„Výstavba Multifunkční sportovní a kulturní haly v Brně“

VYSVĚTLENÍ, ZMĚNA NEBO DOPLNĚNÍ ZADÁVACÍ DOKUMENTACE

Dotaz 11:

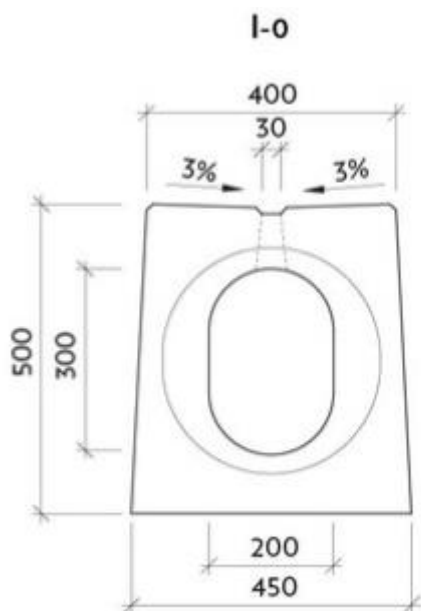
V soupisu prací „OSSENDORF - 1. STAVBA - MODRÁ - Multifunkční sportovní a kulturní pavilon
1. ETAPA [zadání].xlsx,, jsou v části SO 105 - Plocha MSKP položky:

16	M	56241042	rošt můstkový D400 litina dl 0,5m oka 17/29 pro žlab PE š 300mm	m	126,700
	PP		rošt můstkový D400 litina dl 0,5m oka 17/29 pro žlab PE š 300mm		
17	M	592284.R	žlab štěrbinový betonový čistící 400x500x1000mm	m	126,700
	PP		žlab štěrbinový betonový čistící 400x500x1000mm		
	VV		73,60+53,10

Tvar klasického štěrbinového žlabu 400x500mm je bez můstkového roštu:

Žádáme zadavatele o jasnou specifikaci položky – šterbinový žlab nebo liniový odvodňovací žlab s roštem?

Dotaz 13:

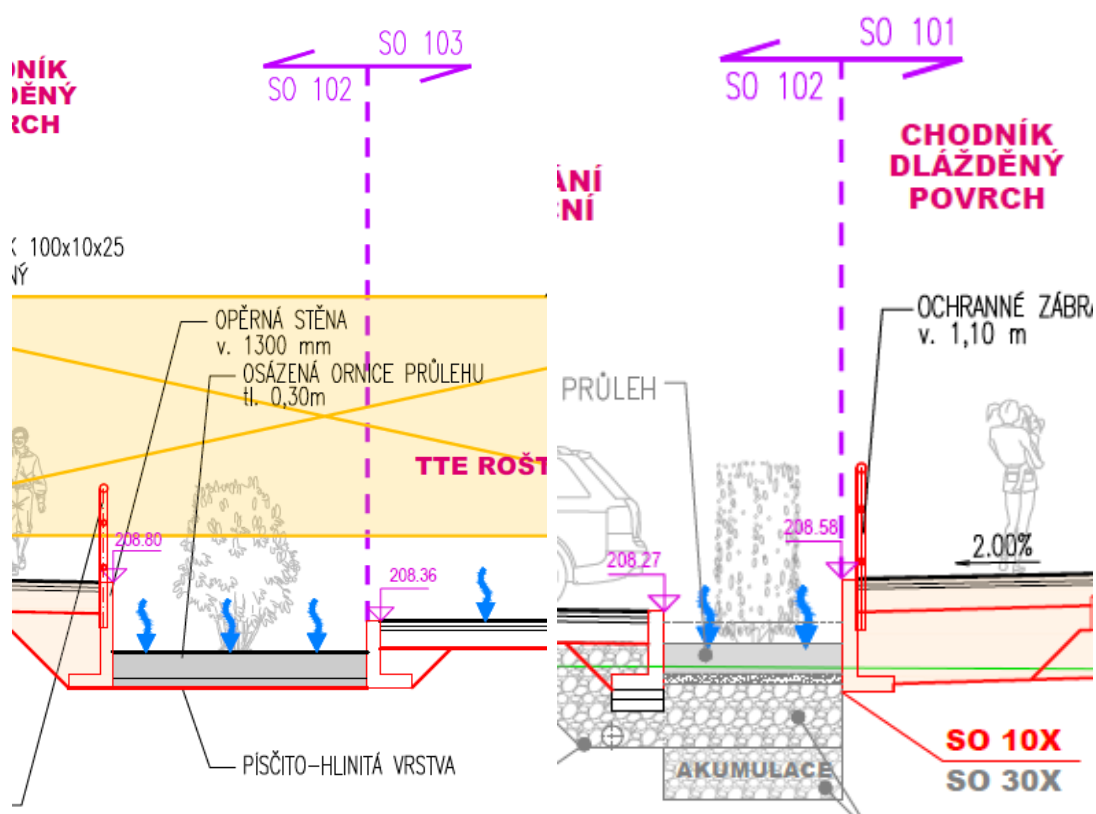
V soupisu prací „OSSENDORF - 1. STAVBA - MODRÁ - Multifunkční sportovní a kulturní pavilon 1. ETAPA [zadání].xlsx„ jsou v části SO 103b – Plocha P2 položky č.5-8 mtž a dod Opěrné zdi samonosné ze železobetonových dílců tvaru L se základem z betonu prostého dl.40.5m.

Z výkresové dokumentace je patrné, že opěrné zdi jsou i v SO 101 (dl.8m) a 102 (dl.47m) ovšem v soupisech prací těchto objektů položky pro mtž a dodávku opěrných zdí se zábradlím chybí.

Žádám o doplnění příslušných položek do soupisu prací.

Dotaz 20:

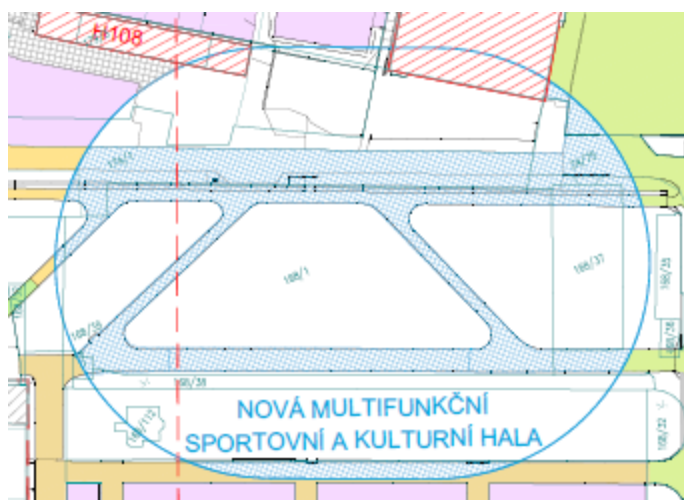
V situaci SO 002.1 – DEMOLICE ZPEVNĚNÝCH PLOCH jsou modře šrafované stávající plochy v místě budoucí haly. Tyto plochy nejsou zahrnuty v příslušném soupise prací části OKOLNÍ PLOCHY a nefigurují ani v soupise prací části HALA.

Pokud má být demolice těchto ploch součástí cenové nabídky, žádáme zadavatele o doplnění příslušných položek do soupisu prací.

Dotaz 9:

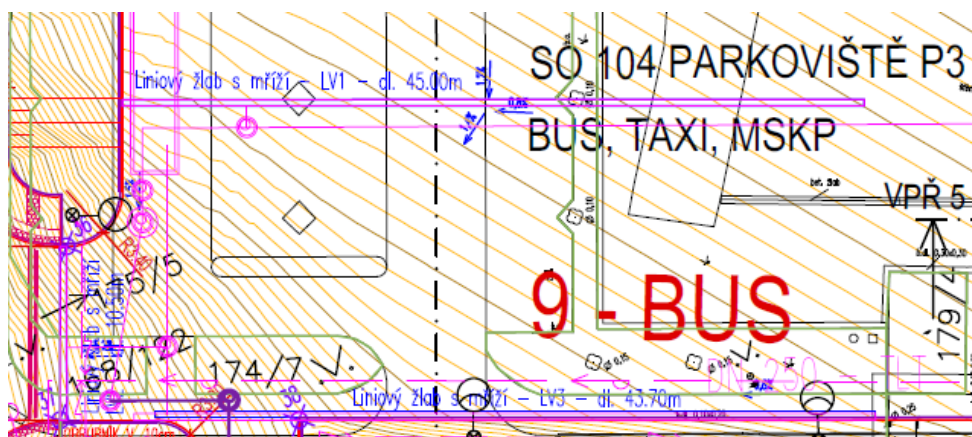
V situaci SO 104 – PARKOVIŠTĚ P3 – BUSM, TAXI, MKSP jsou zakresleny liniové žlaby (LV1-3 45,0+10,5+43,7m), které nejsou vykázány v příslušném soupise prací.

Na jihovýchodní straně parkoviště jsou v situaci zakresleny 3 uliční vpusti, které také nejsou vykázány v soupise prací SO 104.

Dotaz č. 5

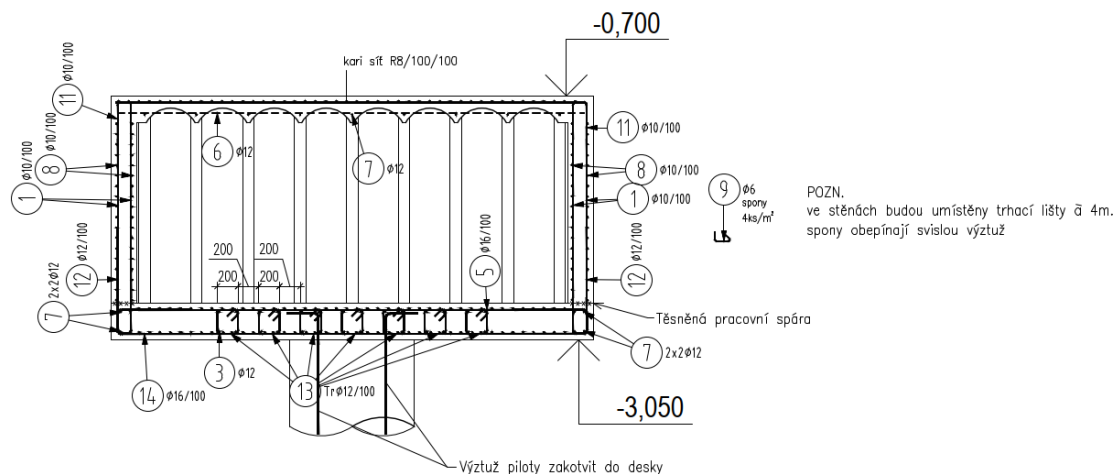
V projektové dokumentaci D12a SK – BETON / A_MSKP_DPS_SO101_D12a_101_TZ_00.pdf - 5.3 SCHODIŠTĚ - 4) DVOURAMENNÁ SCHODIŠTĚ Z 1.NP DO 6.NP

Žádáme zadavatele o doplnění položky na vylamovací lišty, přes které jsou napojeny monolitické mezipodesty na schodišťové stěny.
